**Forum mondial de l'harmonisation des Règlements
concernant les véhicules**

Groupe de travail du bruit et des pneumatiques

**Pneumatiques : Règlement ONU n° 117 (Pneumatiques – Résistance
au roulement, bruit de roulement et adhérence sur sol mouillé)****Proposition de complément 2 à la série 03 d'amendements
au Règlement ONU n° 117****Communication des experts de l'Organisation technique européenne
du pneumatique et de la jante***

Figure 1
Explication de la nomenclature relative à l'indice d'adhérence du pneumatique

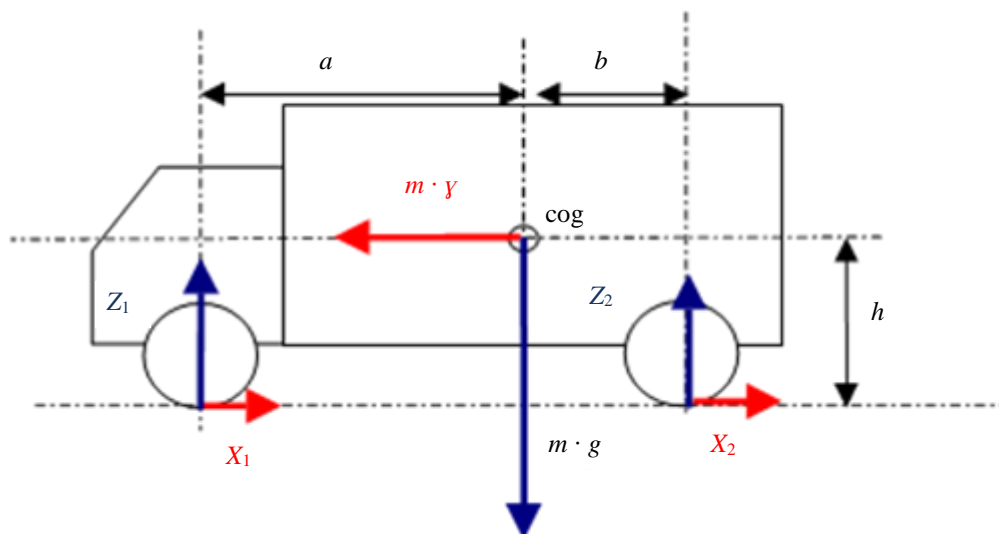
« 2.2.2.7.5 Calcul de l'indice relatif d'adhérence sur sol mouillé du pneumatique

L'indice relatif d'adhérence sur sol mouillé correspond au rapport entre le résultat du pneumatique à contrôler et celui du pneumatique de référence. Le moyen de l'obtenir dépend de la configuration d'essai telle qu'elle est définie au paragraphe 2.2.2 de la présente annexe. L'indice relatif d'adhérence sur sol mouillé (G) du pneumatique est calculé selon le tableau 7 :

Configuration C1 : pneumatiques à contrôler sur les deux essieux	$G = f \cdot \frac{BFC(T)}{BFC(R)}$
Configuration C2 : pneumatiques à contrôler sur l'essieu avant et pneumatiques de référence sur l'essieu arrière	$G = f \cdot \frac{BFC(T) \cdot [a+b+h \cdot BFC(R)] - a \cdot BFC(R)}{BFC(R) \cdot [b+h \cdot BFC(T)]}$
Configuration C3 : pneumatiques à contrôler sur l'essieu avant et pneumatiques de référence sur l'essieu arrière	$G = f \cdot \frac{BFC(T) \cdot [-a-b+h \cdot BFC(R)] + b \cdot BFC(R)}{BFC(R) \cdot [-a+h \cdot BFC(T)]}$

<i>Pour les pneumatiques de la classe C2</i> SRTT16C	
$f = 1$	
<i>Pour les pneumatiques de la classe C3</i>	
SRTT19.5, SRTT22.5	SRTT19.5 lamellisé, SRTT22.5 lamellisé
$f = 1$	$f = 1,04$

f est le facteur de correction en fonction du pneumatique d'essai de référence normalisé utilisé ;
